エリレー onスター版

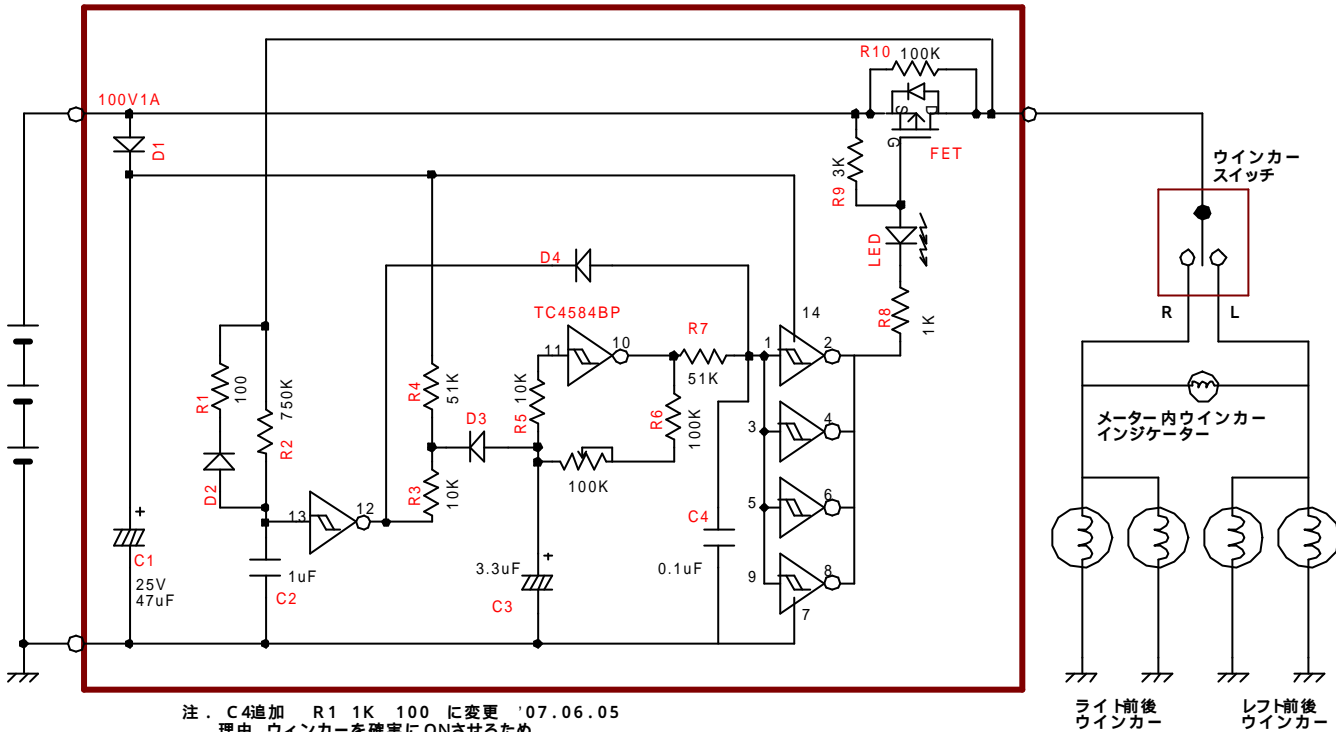
注. C4追加 R1 1K 100 に変更 '07.06.05
理由 ウインカーを確実にONさせるため
